## 規格變更通知

本公司5相步進馬達及搭載5相步進馬達之小型電動缸的部分產品，自4月1日接單產品開始變更規格，變更內容如下。

### 對象產品

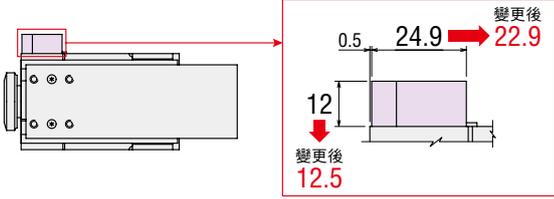
- ① 5相步進馬達**CRK**系列/**PKP**系列/**PK**系列的高解析度型安裝尺寸60mm馬達
- ② 搭載上述①之馬達的小型電動缸**DRLII**系列模組產品
- ③ 上述①、②用的馬達電纜線及連接器套件

馬達用連接器原為Molex公司製，變更為J.S.T. Mfg. Co.,Ltd.製（以下稱JST）。

- 因應馬達用連接器變更，亦變更馬達連接器外蓋外形。
- Molex公司製連接器的現行電纜線、連接器套件停止生產，未來販售JST製連接器的新產品。

<b>CRK</b> 系列 <b>PKP</b> 系列 <b>PK</b> 系列 (照片、外形圖為PKP系列範例)			品名未變更。 實施日後的接單產品將改為規格變更後的產品。
<b>DRLII</b> 系列 (照片、外形圖為附導軌型範例)			品名未變更。 實施日後的接單產品將改為規格變更後的產品。
馬達電纜線 (兩側連接器)  (單側導線)		馬達側 變更前：51144-0500(Molex) → 變更後： <b>VHR-5N(JST)</b>  馬達側 變更前：51144-0500(Molex) → 變更後： <b>VHR-5N(JST)</b>	品名變更。 實施日後，將以新品名販售規格變更後的產品。 舊有產品將在實施日停止生產。 ●關於新品名，請參閱背面「■對象品名一覽表」。
連接器套件		變更前 連接器外罩：51144-0500(Molex) → 變更後 連接器外罩： <b>VHR-5N(JST)</b> 金屬端子：50539-8XXX(Molex) → 金屬端子： <b>BVH-21T-P1.1(JST)</b>
